Landkreis Kronach, Rad-Orte-Katalog

Rad-Ort Nummer 18-013

Ort Küps-Nord, Lindenstrasse

Situation

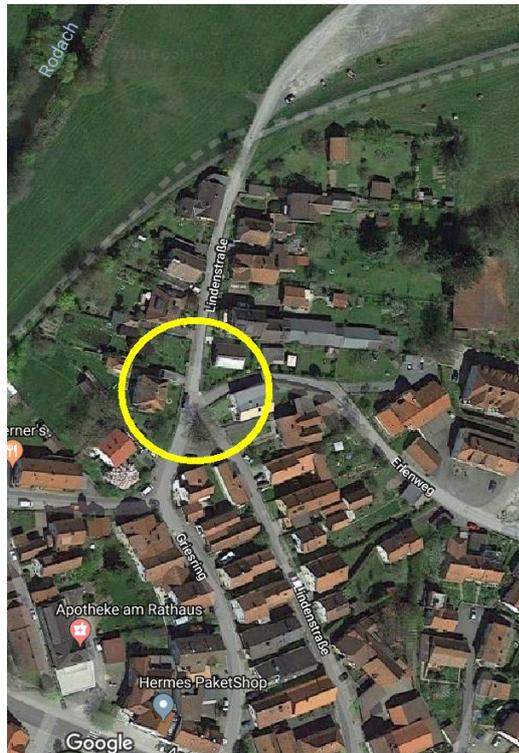
An der Einmündung des Erlenwegs in die Lindenstrasse steht in Richtung Hochwasserdamm das Schild undurchlässige „Sackgasse“. Diese Sackgasse ist jedoch für Fußgänger und Radfahrer durchgängig.

Unnötige Verunsicherung der ortsunkundigen Radfahrer: Ist die Sackgasse wirklich eine Sackgasse? Bei den anderen Radfahrern: Erzeugen der irrigen Vorstellung dass Verkehrsschilder für sie nicht gelten, nur für Kfz.

Lösungsideen: Austauschen des Sackgassen-Schildes gegen das vorgeschriebene Zeichen 357.50 „durchlässige Sackgasse“
